Digterparken  
Tove Ditlevsens Vej 2

## Vedrørende brandsyn afviklet 23-06-2021

Plejeinstitution (3.b. Plejehjem (bkg. 1000))

#### 10.01 Attest fra installatør om flugtvejsbelysning, varslingsanlæg, ABDL-anlæg

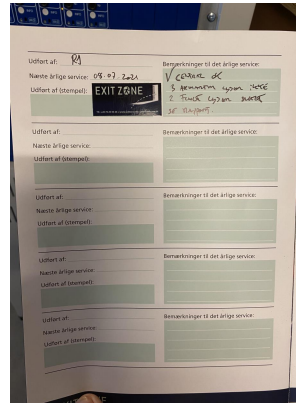
Der er ved Digterparken fortaget kontrol af sikkerhedsbelysning af ExitZone. Under gennemgangen er der fundet fejl som skal udbedres. Der skal fremsendes dokumentation på udbedring af fejl til Brandmyndighederne.

Der kunne ikke fremvises attest fra autoriseret el- installatør på ABDL systemet. Såfremt ABDL er koblet sammen med ABA anlægget kan der ses bort fra dette punkt.

### 07.02 Branddøres lukkefunktion

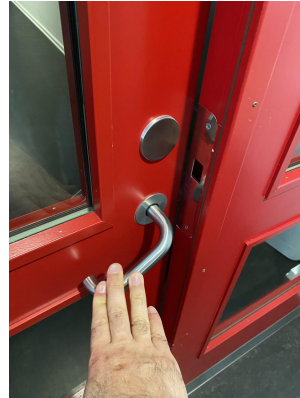
Der blev ved brandsynet konstateret branddøre ved korttidsafsnittet i stuen, gang øst, som ikke lukkede tæt og i fals.

Døren er monteret med ABDL

Disse branddøre skal gøres selvlukkende igen.

### 07.02 Branddøres lukkefunktion

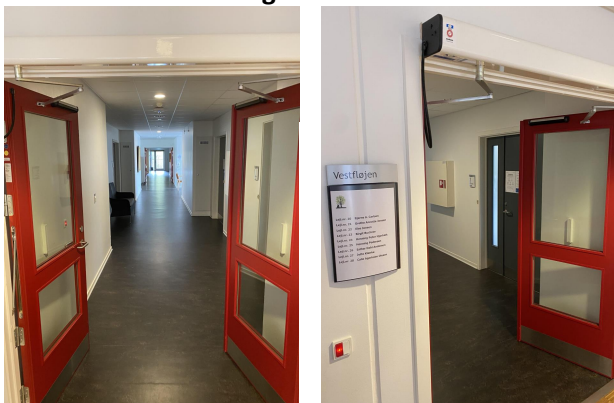
Der blev ved brandsynet konstateret branddøre ved vestfløj på 1. Sal, som ikke lukkede tæt og i fals. Disse branddøre skal gøres selvlukkende igen.
